Ferme Éolienne de Gurunhuel

Mémoire en réponse à l'avis délibéré de la MRaE de Bretagne
(avis n°MRaE 2018-005870 adopté lors de la séance du 23 août 2018)

Septembre 2018

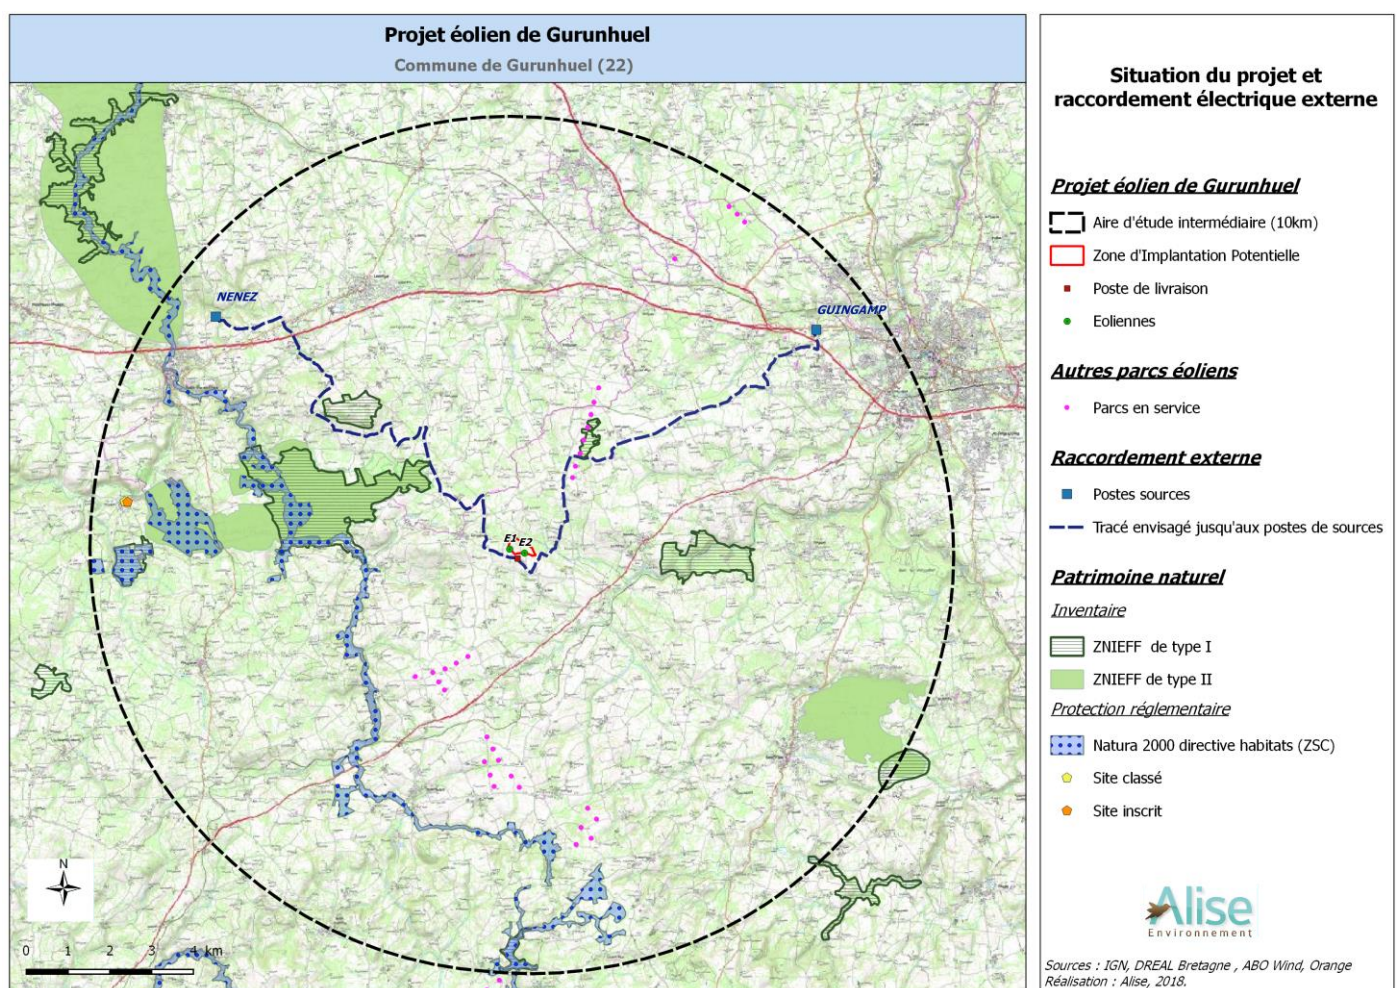
Conformément aux dispositions de l'article L. 122-1-1 du code de l'environnement, [l'Ae recommande] de compléter l'étude d'impact par la prise en compte du raccordement du parc éolien au poste-source, composante du projet.

Le raccordement du projet au réseau public se fera entre le poste de livraison (limite entre l'installation privée et le réseau public) et un poste source HTA/HTB (interface entre le réseau public de distribution et le réseau public de transport). Le raccordement sera réalisé au niveau de tension HTA 20kV.

Le tracé du câble reliant le poste de livraison au poste source empruntera les accotements des routes et des chemins publics et évitera les zones écologiquement sensibles, le gestionnaire du réseau public de distribution étant occupant de droit du domaine public. Le poste de livraison du parc sera construit entre l'éolienne n°1 et l'éolienne n°2 à proximité de la route départementale n°20.

Concernant les postes sources HTA/HTB susceptibles d'accueillir le raccordement externe du projet, il en existe deux à l'échelle de l'aire d'étude intermédiaire (10 km) :

- Guingamp (commune de Plouisy), à environ 9,0 km à vol d'oiseau au nord-est du projet,
- Nénez (commune de Belle-Isle-en-Terre), à environ 9,2 km au nord-ouest du projet.
